**ANÁLISIS DE LOS ESTUDIOS DE PREFACTIBILIDAD CONTRATO
MP-1127-2020 Y LOS ESTUDIOS DE FACTIBILIDAD CONTRATO
MP-0927-2022**

DOCUMENTO TÉCNICO Y JURÍDICO

ALCALDÍA DE PALMIRA

MARZO DE 2024

Ilustración 6. Ubicación y restricción del Lote 23.

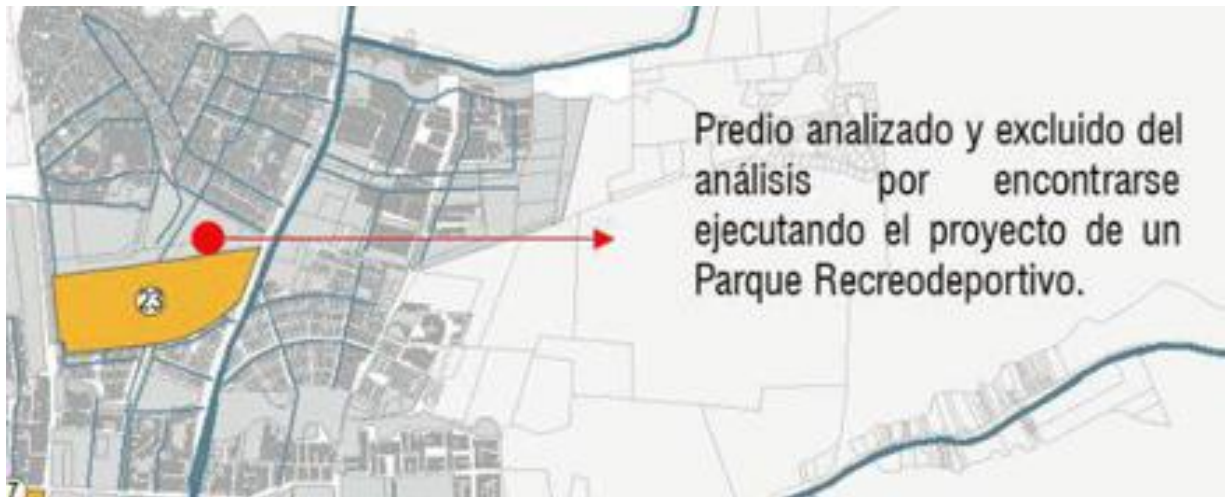
Sin embargo se considera que por su ubicación, condiciones de área y accesibilidad, esta Administración considera que debe reevaluarse el predio catalogado como potencial 23, que fue *excluido del análisis por encontrarse ejecutando un proyecto de un Parque Recreodeportivo*, Ilustración 6.

En este proceso de selección, llama la atención que no se haya tenido en cuenta, el predio ubicado al costado noroccidental del predio catalogado como potencial 23, gráfica 5, que además de cumplir con las condiciones ideales de localización, también está localizado sobre el Anillo Perimetral proyectado en el Acuerdo 032 de 2.009, que se muestra en la Ilustración 8, sobre el cual se recomendó estudiar posibles intercambiadores modales.

Ilustración 10. Alternativa operativa 02.

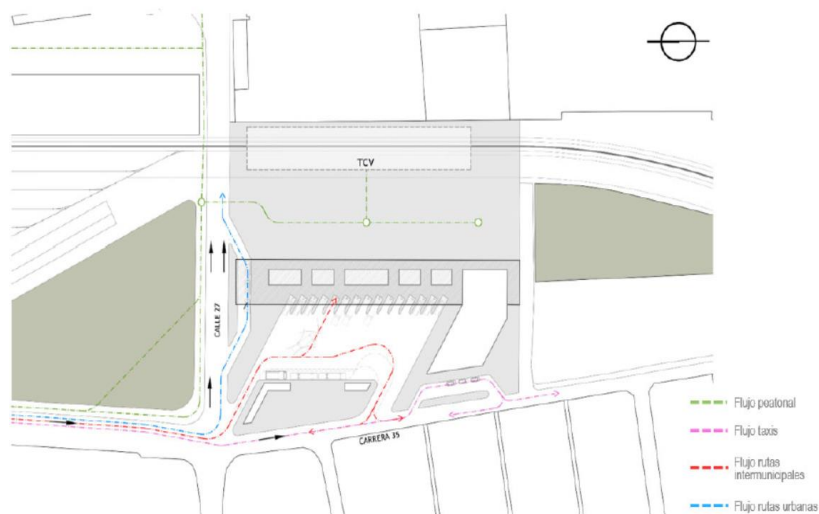
Tomando como referencia la planta general del anteproyecto arquitectónico de la Presentación entregada por IDOM, el 9 de noviembre de 2.022, que corresponde a la Alternativa operativa 02, que se muestran en la Ilustración 10, se consignan en este Capítulo varias observaciones relacionadas con la funcionalidad interna, sus condiciones de conectividad y accesibilidad, y los impactos que se generan en la circulación de la Carrera 35 y la Calle 27, como vías colindantes del predio con la implantación del proyecto.

Los Estudios de Prefactibilidad y Factibilidad desarrollados por IDOM carecen de este análisis en detalle, asumiendo que se mantienen estas condiciones, tanto en su estructura como en su funcionalidad, tal como se deduce del anteproyecto arquitectónico entregado, cuya planta general se mostró en la Ilustración 10.

No se tiene en cuenta, por ejemplo, cuál sería la ruta de ingreso/salida cuando se desarrolle completamente la Calle 26, o se conecte al Anillo Perimetral por la vía paralela a la línea férrea.

Ilustración 14. Movimientos en ascenso/descenso de pasajeros.

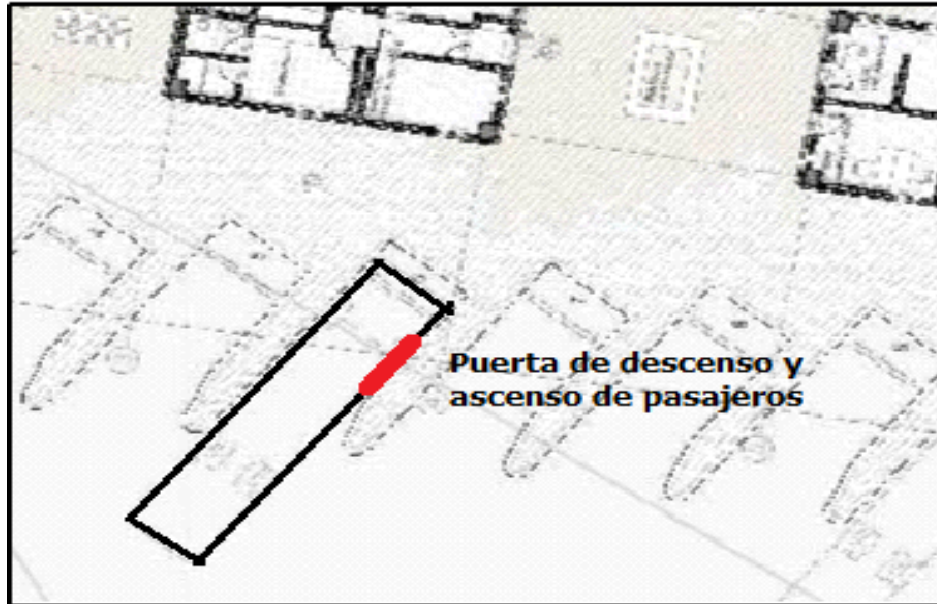
De otra parte, la orientación noroeste-sureste de las dársenas genera riesgo para el descenso/ascenso de pasajeros, por cuanto las puertas de los vehículos quedan sobre la dársena lateral y no sobre la plataforma de descenso, según se muestra en la Ilustración 14.

Adicionalmente para la salida, el vehículo tiene que hacer una maniobra de retroceso que puede ser un riesgo para los vehículos que están llegando en forma aleatoria, en cuanto no exista una programación previa a su llegada que garantice la disponibilidad de la dársena.

Ilustración 16. Registro fotográfico del Geoportal para identificar zonas, terminal intermodal, zona verde del CAI de la Policía y Barrio Olímpico del Municipio de Palmira.

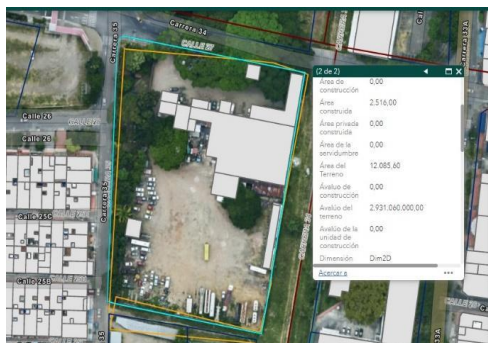
En el análisis jurídico con relación a la aclaración de Área que en este caso en especial se realiza por medio del precitado Acto Administrativo, se hace traslapando el predio de mayor extensión del barrio Olímpico la cual le corresponde la Matrícula Inmobiliaria No.378-9810, es decir, que este predio del CAI DE POLICÍA Y SUS ZONAS VERDES, no hacía parte de ninguna manera al predio identificado con matrícula No.378-2605.

Visto lo anterior, se denota que no era viable jurídicamente realizar la aclaración de área mediante acto administrativo ya que se trataba de dos (2) matrículas inmobiliarias diferentes. Por tanto, para adicionar estos 2.085,6 mtrs2 al lote donde se proyectaba la realización de la Central Intermodal de Transporte, era necesario realizar un levantamiento topográfico para demarcar su área y linderos y segregarlo del predio de

En este orden, podemos observar dos (2) predios a nombre del Municipio de Palmira que colindan con usos y utilidades diferentes con áreas ya establecidas.

Ilustración 21. Movimientos para el ingreso y salida de la CIT Versailles.

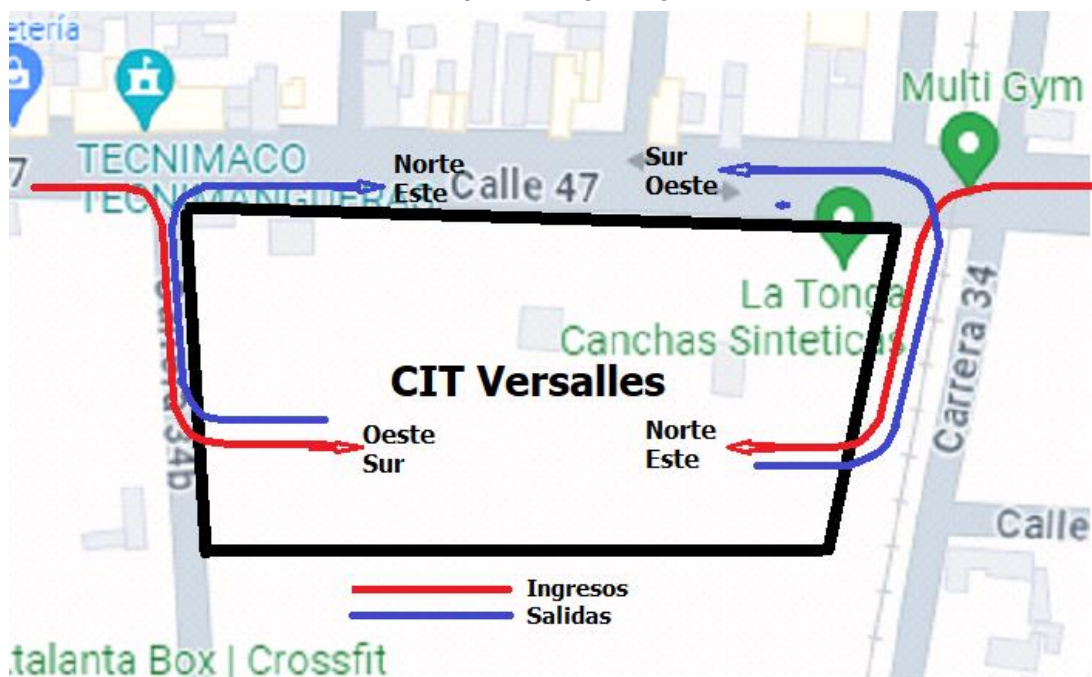
Estos recorridos se suponen por cuanto no se aprecia ninguna intervención en el separador central de la Calle 47, frente a la Carrera 34B.

La orientación de las dársenas perpendiculares al andén de circulación interior, aunque no es lo más aconsejable, minimiza el riesgo para el descenso de pasajeros.
